## **OSSERVAZIONI**

PIANO ATTUATIVO

in via Solferino - via Marsala

adottato con DGC n. 307 del 7.11.2017

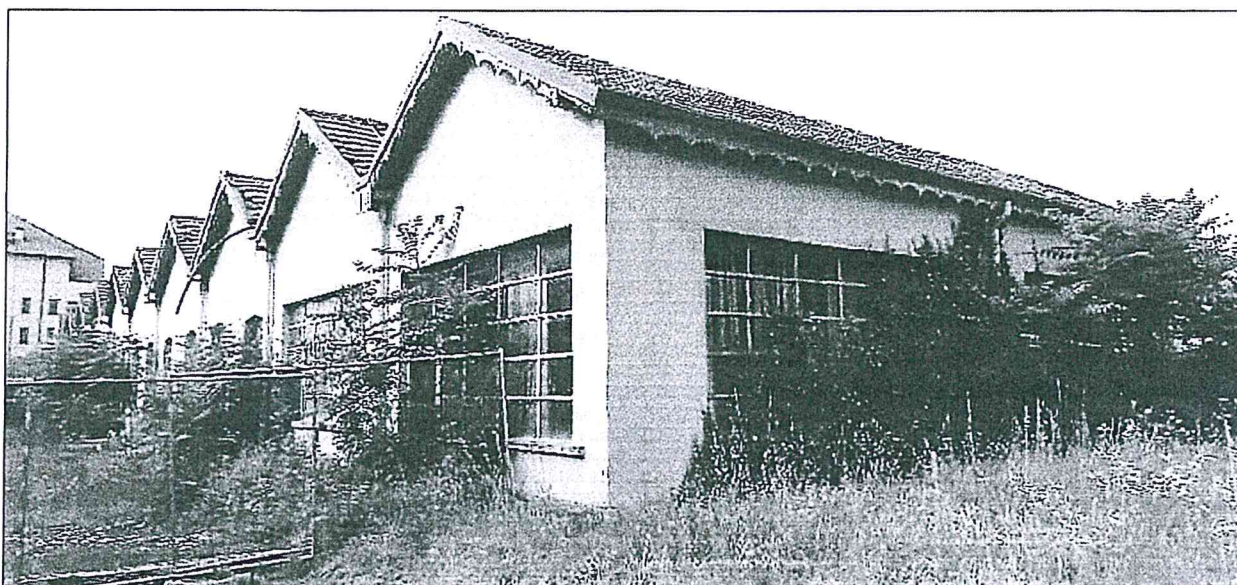
Anche nella scheda d'Ambito (AT 12) del DP del nuovo PGT vigente (2017) si chiede il mantenimento e la riqualificazione degli edifici di archeologia industriale, pur se quella parte est dell'edificio industriale viene inspiegabilmente cancellata.

Non vi è dubbio che quella serie di "tetti a capanna" meriti una particolare tutela per la salvaguardia delle memoria storica di quella parte dell'edificio industriale esistente (vedi foto seguente). Tanto più che quel mantenimento non comprometterebbe il progetto.

***Visto il Piano attuativo adottato con deliberazione della Giunta comunale n. 307 del 7/11/2017, si chiede che la parte est dell'edificio industriale dismesso che presenta elementi di archeologia industriale venga del tutto conservata.***
